vrienden van heverleebos en meerdaalwoud v.z.w.
regionale milieu - en natuurvereniging

Betreft: Bezwaarschrift RUP Sportpark Verona

Figuur 1. Uittreksel uit biologische waarderingskaart ter hoogte van de site. De waardevolle graslanden alsook de waardevolle bermen zijn duidelijk aanwezig.

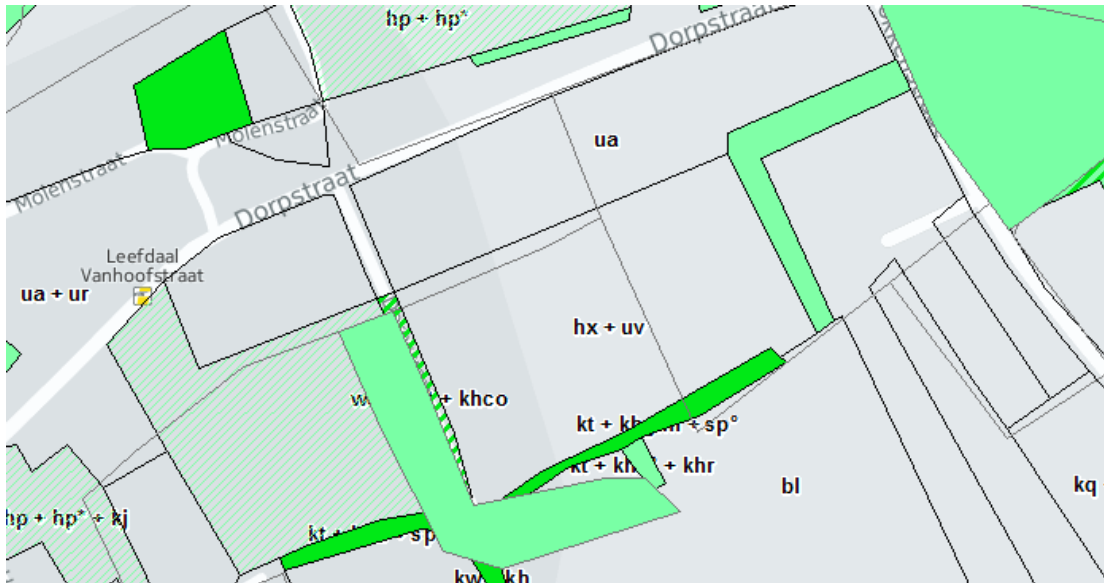
Zoals gesteld bevindt dit gebied zich in een ecologisch en ruimtelijke waardevol gebied. Dit komt meermaals aan bod in de voorschriften. De vereniging wil hierrond een aantal aanbevelingen doen. Hierbij wordt gerefereerd naar de biologische waarderingskaart. Naast de openheid van het plateau van Duisburg, is de ecologische waarde van belang. Deze bevinden zich vooral op de taluds 'grachten', steile wegbermen en holle wegen. Dit is zo ook op figuur 1 af te leiden, lineaire natuurlijke elementen doorsnijden het gebied.

Deze kenmerken dienen maximaal behouden, hersteld dan wel versterkt te worden in het toekomst plangebied:
